SOLICITATION AMENDMENT MODIFICATION DE L'INVITATION

| Title - Sujet Transformation de la SSI - DP | |
| Solicitation No. - N° de l'invitation EP243-170549/B | Amendment No. - N° modif. 008 |

Modification n° 008

Changement n° 75 :

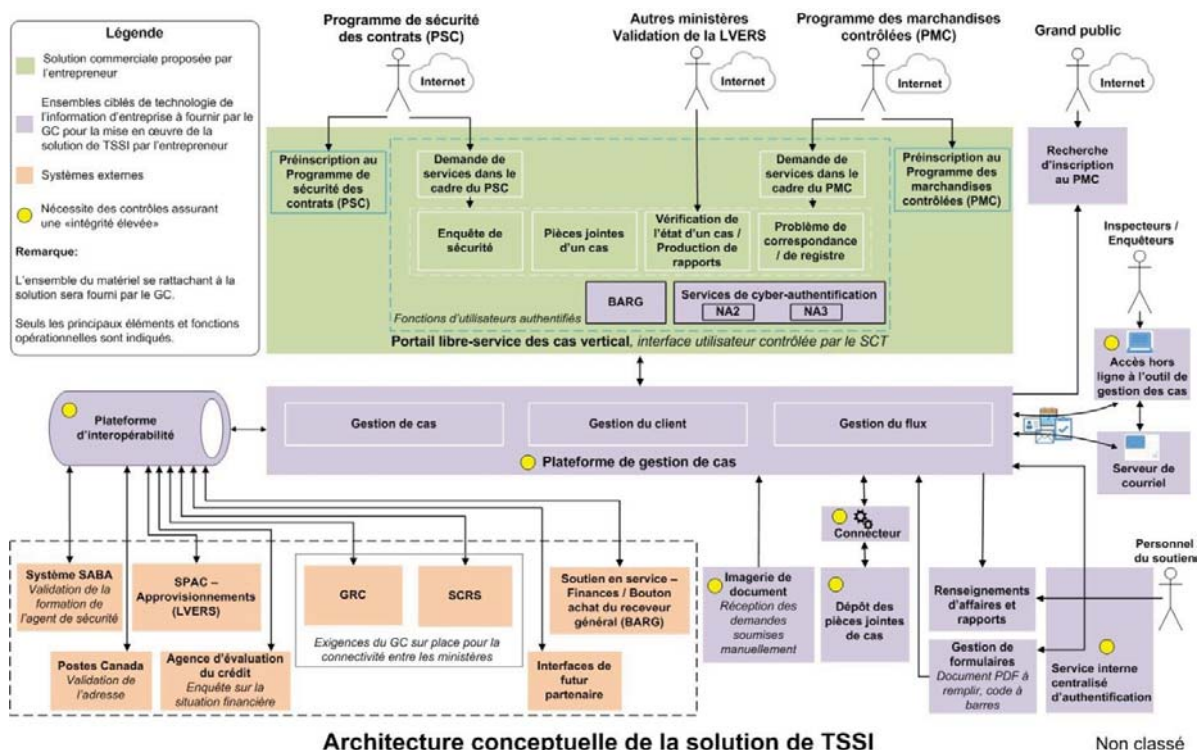
À l'ANNEXE A, Partie 3 – Exigences techniques, sous 1.1, Exigence aperçu :

SUPPRIMER :

L'entrepreneur doit concevoir, développer, configurer, tester, mettre en œuvre, déployer et stabiliser la solution, en utilisant comme recommandation, les technologies proposés par TPSGC indiquer si dessous. La solution doit permettre les modifications, les rajustements ou les ajouts de flux de travaux de processus opérationnel, de fonctions automatisées de système, et d'autres processus et règles connexes, avec une modification minimale du code de l'application. La solution doit être conviviale, fiable, facile à entretenir, évolutive, interopérable et conforme aux politiques et lignes directrices de GI/TI du GC et à son environnement.

INSÉRER :

L'entrepreneur doit concevoir, développer, configurer, tester, mettre en œuvre, déployer et stabiliser la solution, en utilisant comme recommandation l'aperçu de l'architecture conceptuelle de la solution de TSSI et les technologies que propose TPSGC, comme indiqué. La solution doit permettre les modifications, les rajustements ou les ajouts de flux de travaux de processus opérationnel, de fonctions automatisées de système, et d'autres processus et règles connexes, avec une modification minimale du code de l'application. La solution doit être conviviale, fiable, facile à entretenir, évolutive, interopérable et conforme aux politiques et lignes directrices de GI/TI du GC et à son environnement.
